ACTA No. 19

1. Se realiza presentación de los asistentes. Con participación de la consultoría, PDA del Chocó y profesionales n del MVCT-VASB (Ver lista de asistencia).
2. Objetivo de la reunión: Seguimiento a los ajustes solicitados al proyecto **OPTIMIZACIÓN DE LOS SISTEMAS DE ACUEDUCTO Y ALCANTARILLADO DEL CENTRO POBLADO DE RASPADURA EN EL MUNICIPIO DE UNIÓN PANAMERICANA – CHOCÓ**. Por solicitud de representantes del formulador, se quiere adelantar avance de ajustes solicitados, principalmente respecto del sistema de tratamiento de agua potable propuesto con el proyecto del asunto por las recomendaciones realizadas en mesa de trabajo anterior por parte de los profesionales del MVCT el 6 de septiembre de 2019.

Se inicia con el proyecto "**OPTIMIZACIÓN DE LOS SISTEMA DE ACUEDUCTO Y ALCANTARILLADO DEL CENTRO POBLADO DE RASPADURA EN EL MUNICIPIO DE UNIÓN PANAMERICANA – CHOCO**".

PLANOS FINALES PTAP RASPADURAS.dwg

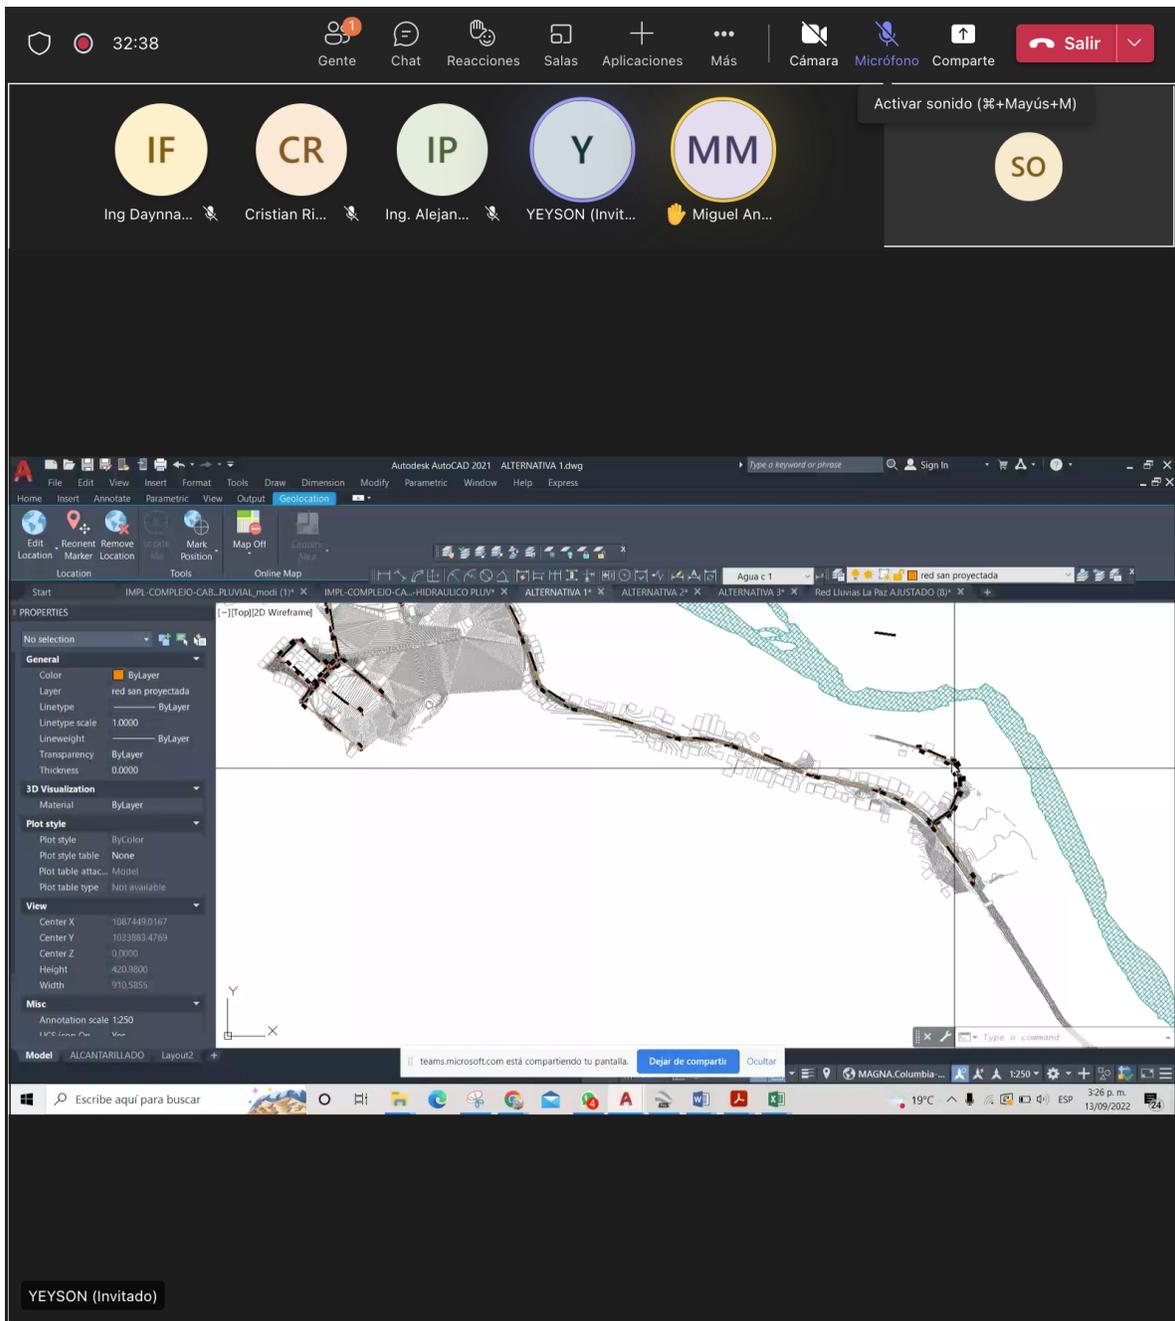
- h. La disposición de lodos de la PTAP no se modificó.
- Por su parte, el Ing. Miguel Ángel Castro (MVCT), respecto del sistema de floculación propuesto, menciona que se presenta mucho punto muerto en la cámaras. Por lo anterior se sugiere verificar que se revise la posibilidad de realizar este proceso en dos trenes con 9 cámaras aproximadamente por modulo con altura del orden 1,40m y área de 0,65mx0,65m, esto con la finalidad de evitar los puntos muertos aludidos.

Respecto de la sedimentación, se recomienda se revise la velocidad en el paso de las tuberías con la finalidad que el floc no se rompa, es decir, que el paso de la tubería se diseñe a una velocidad aproximada de 0,15 m/s. Verificar que la entrada de la tubería sea por encima y no por debajo de los lodos más bien dejando entre los módulos y la tubería de entrada por unos 40 cm. aproximadamente, sin embargo de la consultoría mencionan que los dibujos mostrados en la presentación se encuentran adelantando y se dejó espacio inferior a la entrada a la tubería para la disposición de los lodos.

En la zona de la entrada del tanque de almacenamiento, sugirió el Ing. Miguel Ángel prever un tiempo de detención de aproximadamente 20 minutos para poder hacer la cloración, puede ser una pequeña cámara dentro del mismo tanque.

Sobre la disposición de lodos se recomienda considerar colocar salidas cada tres cámaras poner válvula de salida.

- El Ing. Cristián Rincón (consultoría), respecto de altura sugerida para las cámaras de floculadores en dos trenes, que la de 1,40m no corresponde a la lámina de agua sugerida. Sin embargo el Ing. Miguel Ángel Castro (MVCT) solicita claridad al respecto puesto que la norma no indica restricción al respecto, sino que más correspondería a sugerencia de la literatura; se debe considerar las criterios y parámetros del RAS vigente.
El Ing. Cristián Rincón (consultoría), menciona que realizará las verificaciones, y comenta que los cambios propuestos generaría cambios en la elevación de la estructura para garantizar el funcionamiento hidráulico por gravedad.
